# Pascal work clamping system

## 尺寸变更通知

从2011年6月生产的产品开始，法兰盘安装螺母的A、B、C尺寸及配管底座的A、B尺寸将变更。

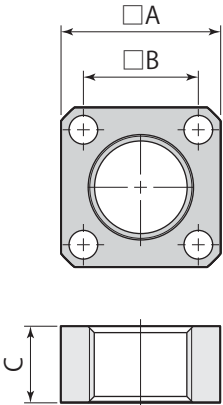
法兰盘安装螺母	推式夹紧器配管底座	拉式夹紧器配管底座
<p>型号</p> <p>CSP022-F CSP030-F CSP036-F</p>  <p>以下型号的尺寸不变 CSP016-F, CSP025-F, CSP026-F, CSP045-F, CSP-048-F, CSP055-F, CSP058-F, CSP065-F, CSP080-F</p>	<p>型号</p> <p>CMH022-C CMH030-C CMH036-C</p>  <p>以下型号的尺寸不变 CMH016-C, CMH025-C, CMH048-C, CMH055-C, CMH065-C, CMH080-C</p>	<p>型号</p> <p>CMH022-D CMH030-D CMH036-D</p>  <p>以下型号的尺寸不变 CMH025-D, CMH-048-D, CMH058-D</p>

型号	法兰盘安装螺母			推式夹紧器配管底座			拉式夹紧器配管底座			
	CSP022-F	CSP030-F	CSP036-F	CMH022-C	CMH030-C	CMH036-C	CMH022-D	CMH030-D	CMH036-D	
旧尺寸→新尺寸	A	28 → 30	38 → 40	45 → 50	28 → 30	38 → 40	45 → 50	28 → 30	38 → 40	45 → 50
	B	21 → 23	29 → 31	35 → 40	21 → 23	29 → 31	35 → 40	21 → 23	29 → 31	35 → 40
	C	13 → 12	18 → 16	18 → 16
